建屋内RO循環設備 実施計画の一部変更について

2016年 6月 17日
東京電力ホールディングス株式会社

2. 実施計画の変更内容

1-1. 背景（発生事象）

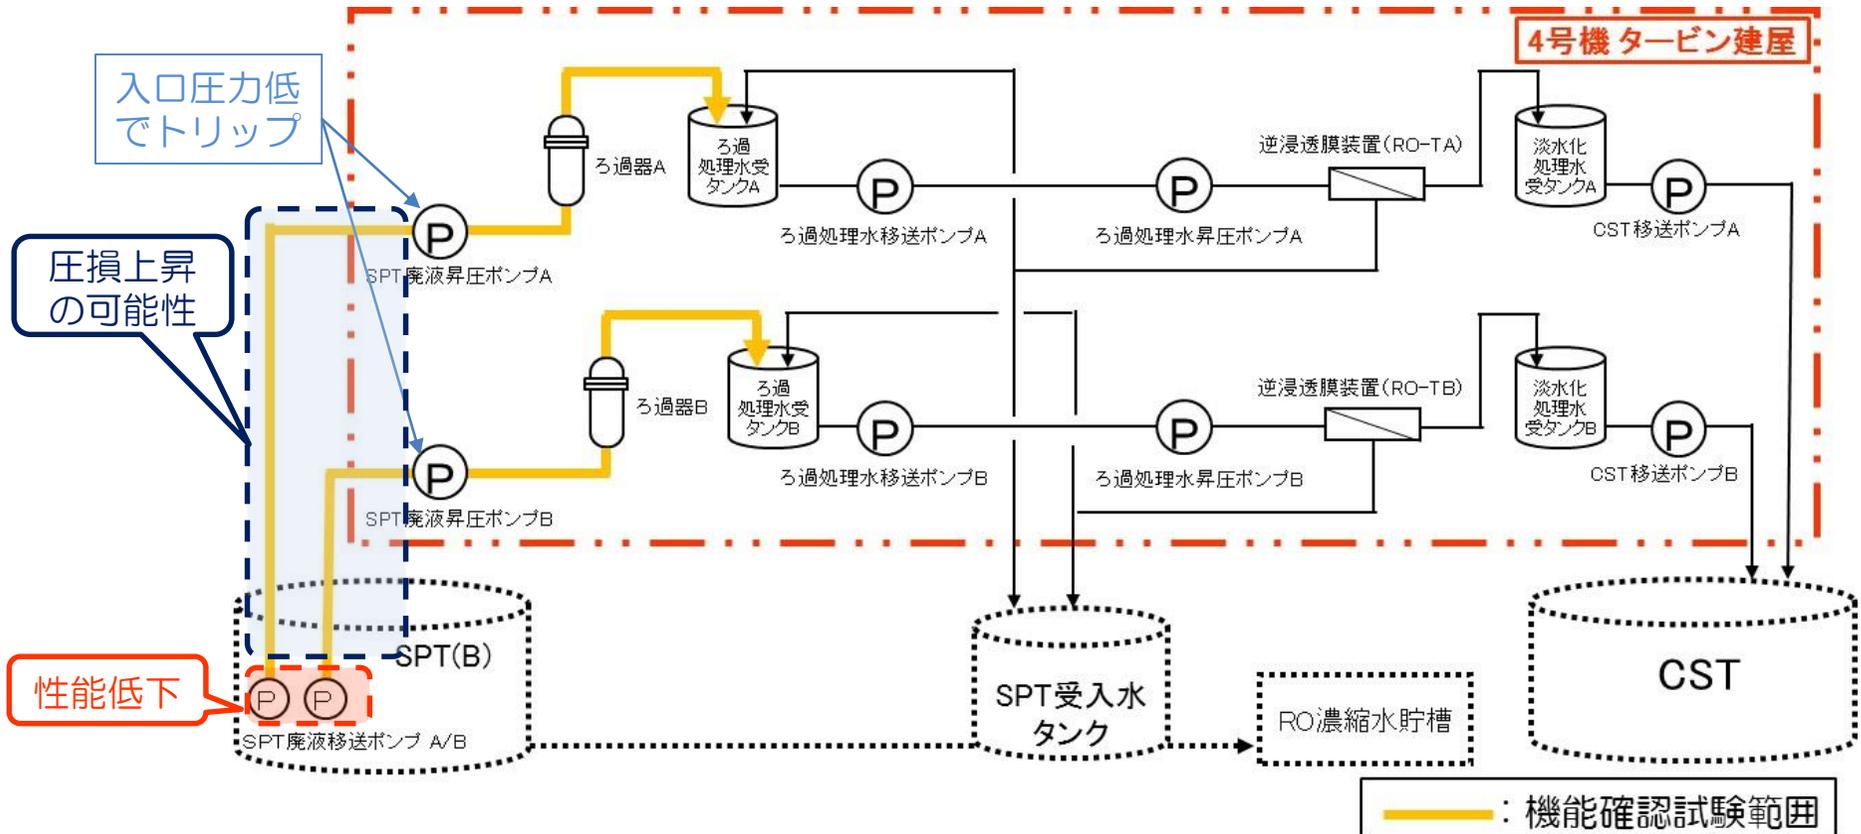
- 4/11：機能確認試験での流量増加時，A/B系共に，定格流量（35m³/h）に至る前（約30m³/h）にSPT廃液昇圧ポンプが入口圧力低でトリップする事象発生。
- 当該事象の原因として，SPT廃液移送ポンプ性能の低下（ポンプ吸込部の閉塞），系統圧損上昇（エア溜まり，閉塞），配管圧損の想定不足等が考えられるため，当該原因の調査を実施。

1-2. 背景（調査結果）

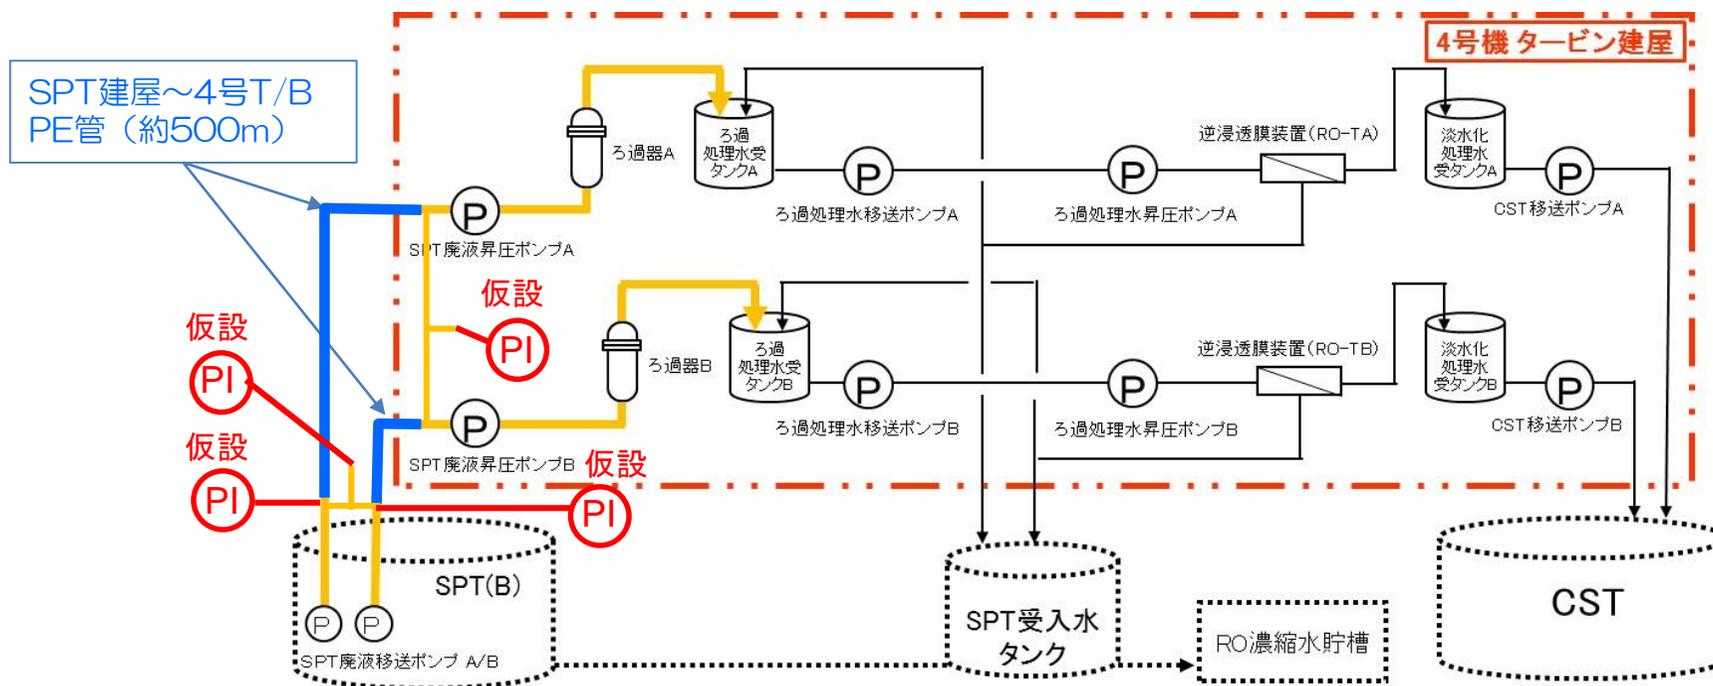
- 仮設圧力計を設置し、系統運転時の圧力を測定し、SPT建屋～4号T/B間のPE管（青線）の圧力損失が、当初想定よりも大きいことを確認。
- 系統配管をUTで内部調査（A系：9箇所、B系：7箇所）した結果、エア溜まりなし

■ 配管圧損の想定不足【参考1,2,3】

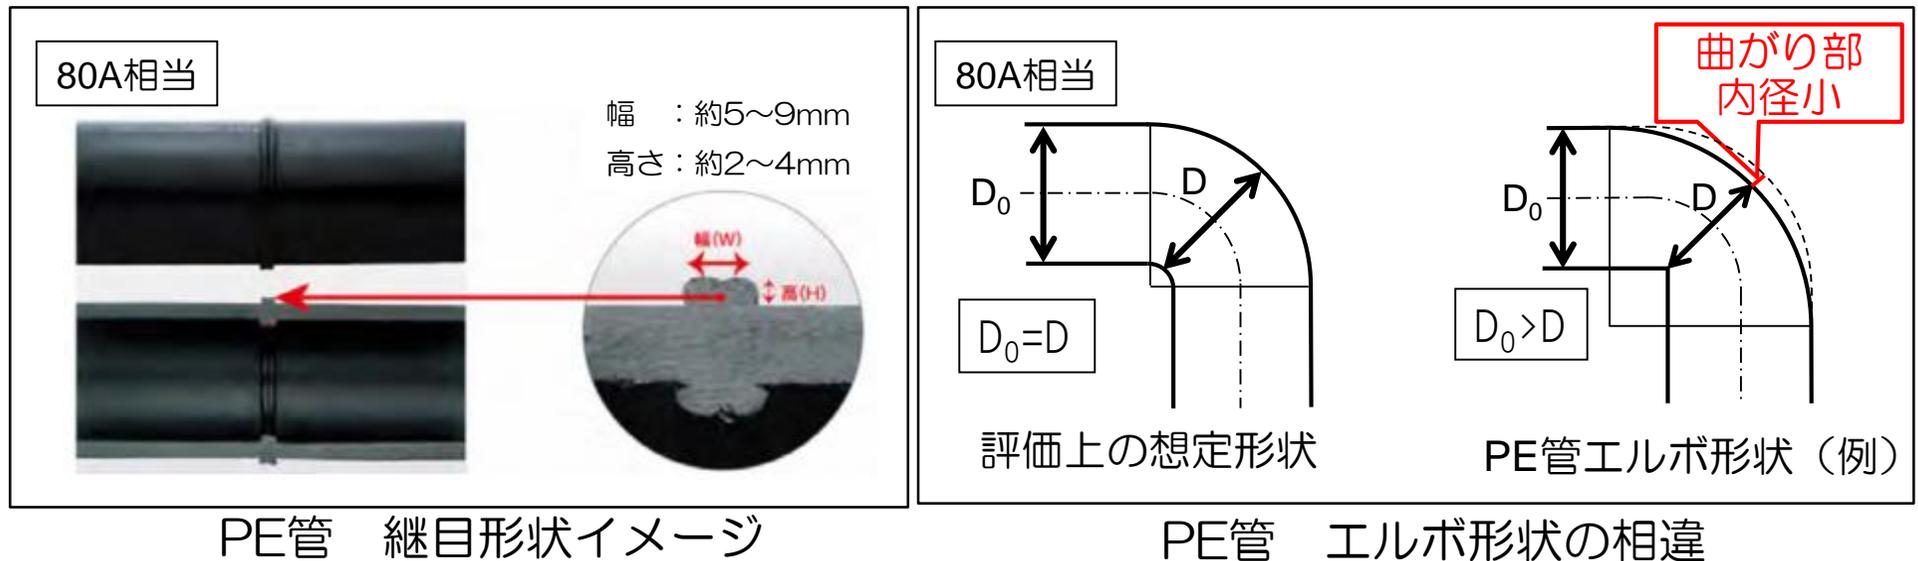
- PE管の圧損評価は鋼管と同等に行っていたが、詳細形状を確認した結果、以下の圧力損失増加要因を確認
 - 突き合わせ融着部の継目形状に起因した圧力損失の増加
 - エルボ（曲がり部）形状の相違（曲がり部内径小）に伴う圧力損失の増加

- SPT廃液移送ポンプ～SPT廃液昇圧ポンプのPE管の一部（約300m）について、口径拡大（80A相当→100A相当）し、系統圧損を低減（定格流量を確保）
なお、建屋内RO循環設備に関わる要求仕様の変更は行わない。

3. PE管の口径変更範囲（概略図）

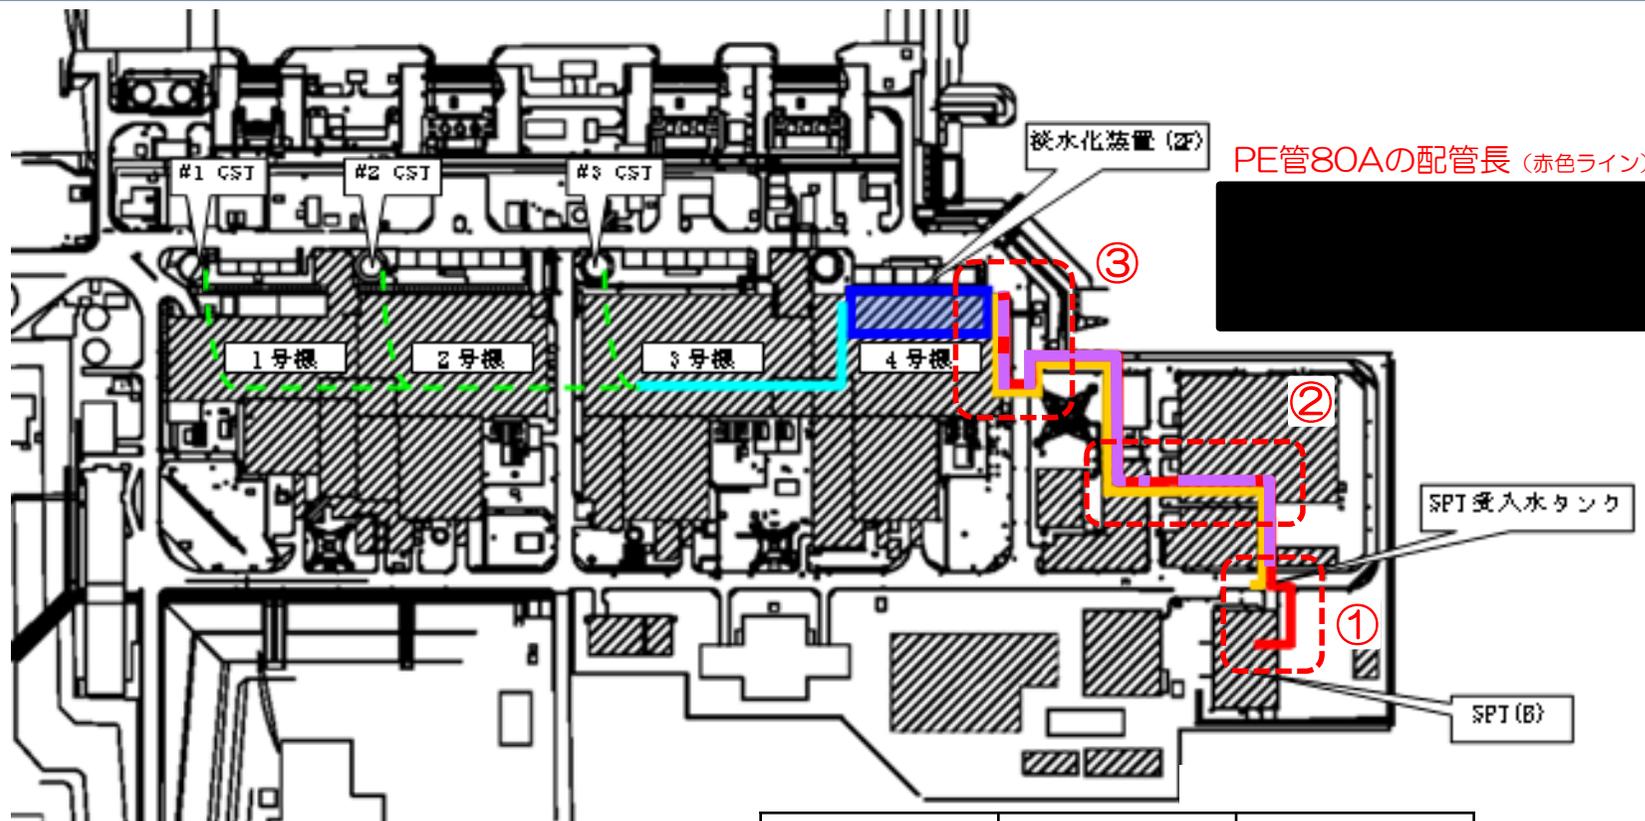
- 現状の設置スペースを踏まえ、ルート変更等を行うことなく100A配管への変更が可能な範囲※から選定
 - ※ 地中埋設部，建屋貫通部の一部等を除く範囲

PE管口径	現在	対策後
80A	約500m	約200m
100A	—	約300m

- 下記のとおり，取替範囲のPE管の主要配管仕様に「100A相当」を追加する。

名称	仕様	
SPT廃液移送ポンプ出口から ろ過処理水受タンク入口まで	呼び径 材質 最高使用圧力 最高使用温度	80A相当， <u>100A相当</u> ポリエチレン 0.98MPa 40℃

【参考2】 A系の系統圧力カーブの相違（設計／実測）

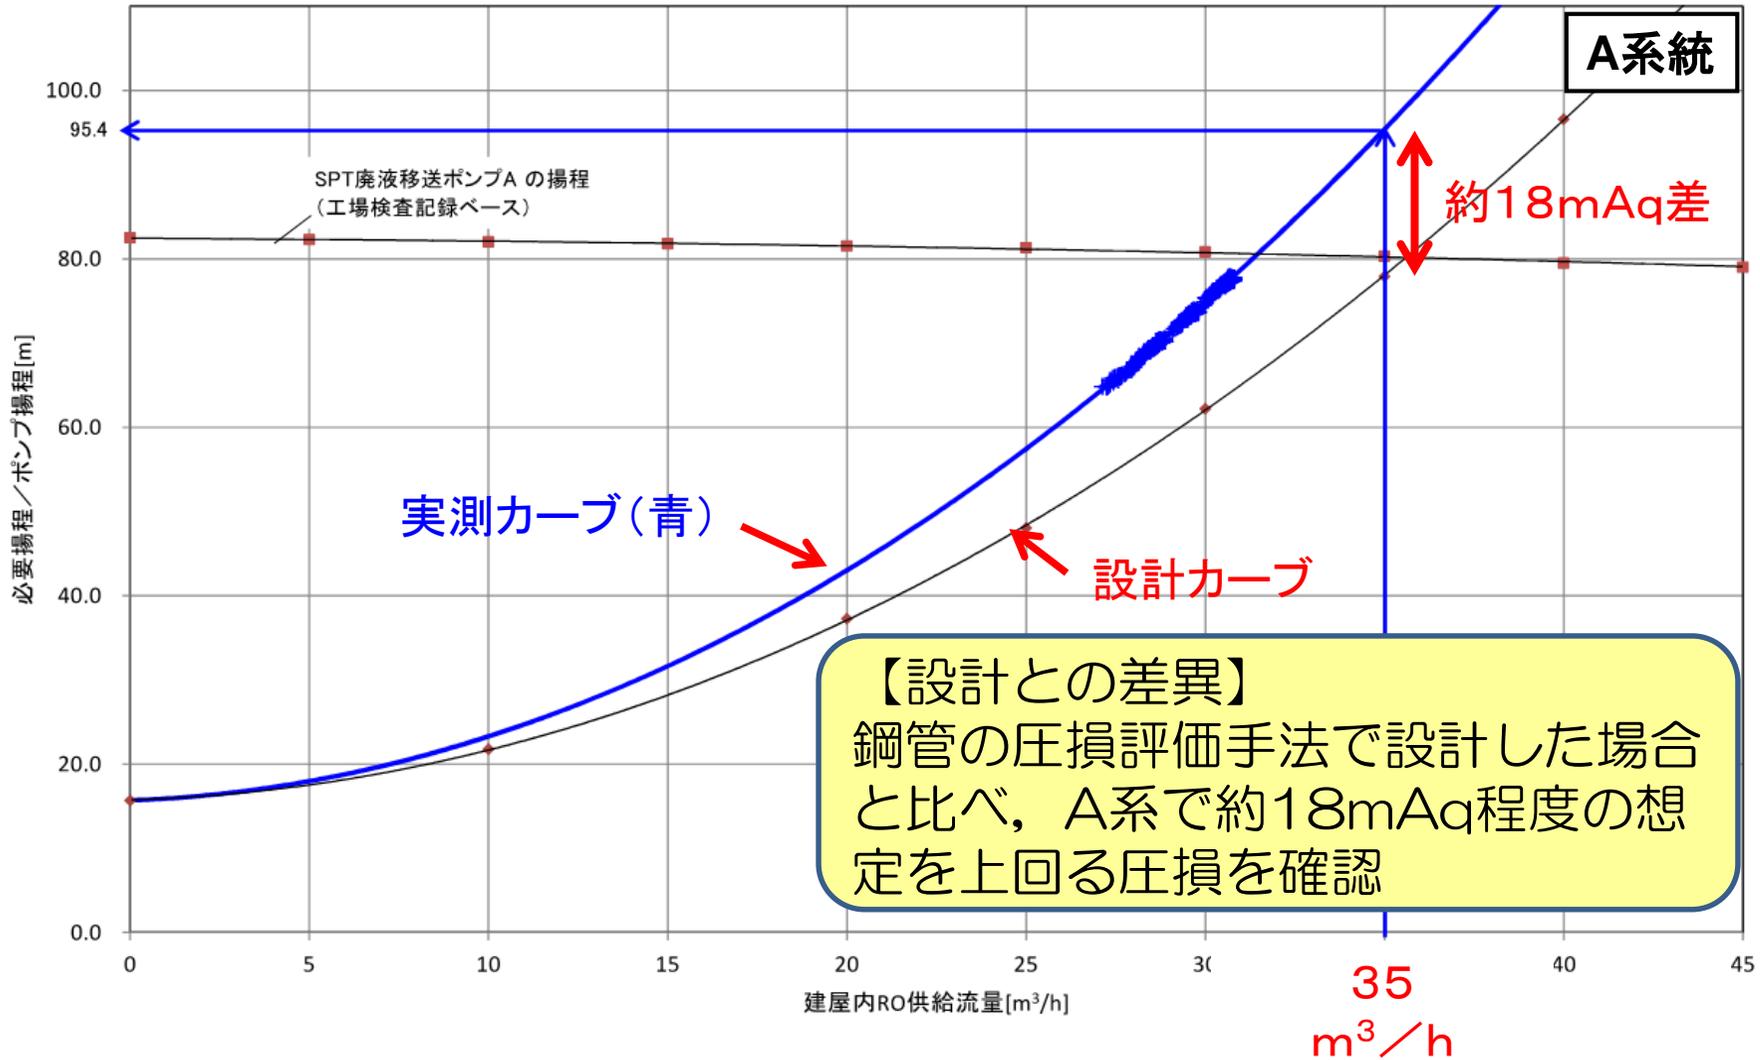
条件		対策実施前				対策実施後			
		必要揚程 [mAq]		系統構成要素※1		必要揚程 [mAq]		系統構成要素※1,2	
圧損評価	80A	92.7	41.0	PE管		48.6	17.1	PE管	
			18.8	融着部突起			8.7	融着部突起	
			20.7	90°エルボ			12.8	90°エルボ	
			12.2	その他			10.0	その他	
	100A	—	—	PE管	0m	10.3	4.6	PE管	
				融着部突起	0個		2.3	融着部突起	
				90°エルボ	0個		2.0	90°エルボ	
				その他			1.4	その他※3	
ヘッド差		12.7				12.7			
取合圧力※4		3				-5		試運転データを元に調整	
合計		108.4		実測値: 95.4mAq → 圧損評価裕度※5: 1.16		66.6		ポンプ揚程 実測: 79mAq

$$\frac{\text{(ポンプ揚程) } 79 \text{ [mAq]}}{\text{(必要揚程) } 66.6 \text{ [mAq]}} \div 1.19$$

【参考3】 B系の系統圧力カーブの相違（設計／実測）

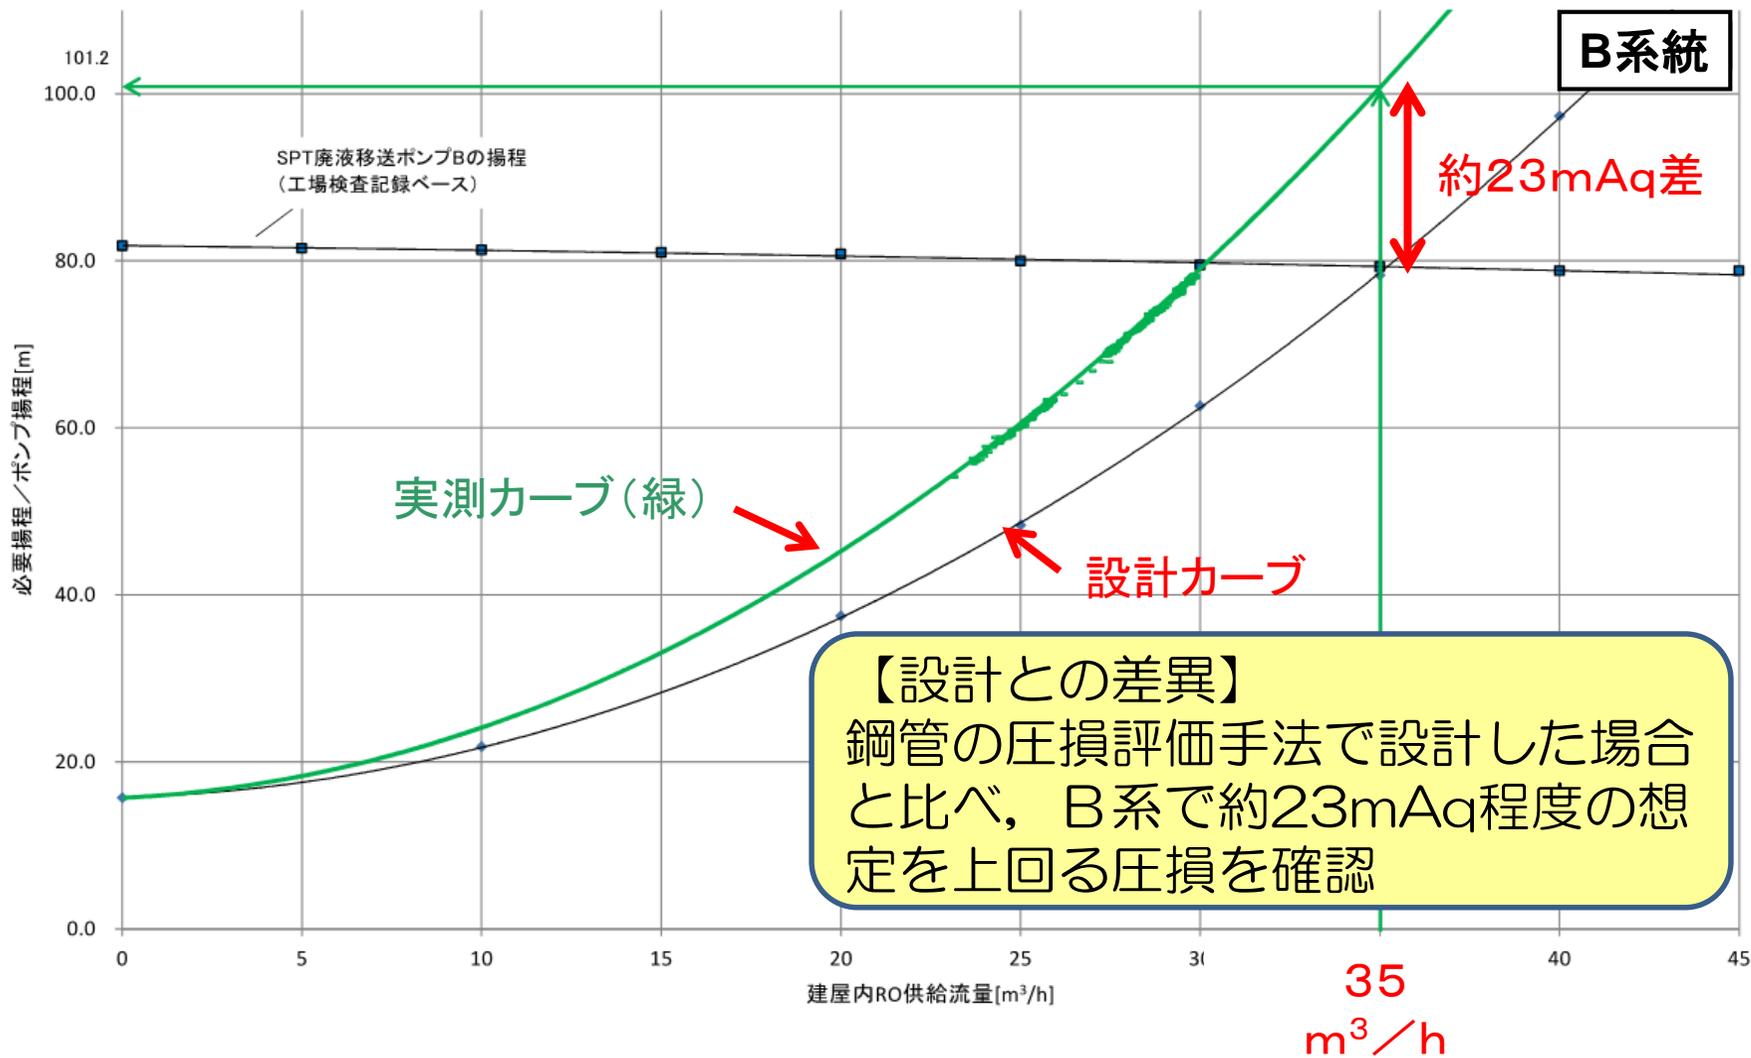
条件		対策実施前				対策実施後			
		必要揚程 [mAq]		系統構成要素※1		必要揚程 [mAq]		系統構成要素※1,2	
圧損評価	80A	94.6	41.1 18.8 22.6 12.1	PE管 融着部突起 90° エルボ その他		49.9	16.5 9.1 14.3 10.0	PE管 融着部突起 90° エルボ その他	
	100A	—	—	PE管 融着部突起 90° エルボ その他	0m 0個 0個	10.5	4.8 2.3 2.2 1.2	PE管 融着部突起 90° エルボ その他※3	
ヘッド差		12.7				12.7			
取合圧力※4		3				-5		試運転データを元に調整	
合計		110.3		実測値: 101.2mAq → 圧損評価裕度※5: 1.11		68.1		ポンプ揚程 実測: 79mAq

$$\frac{\text{(ポンプ揚程) } 79 \text{ [mAq]}}{\text{(必要揚程) } 68.1 \text{ [mAq]}} \div 1.16$$
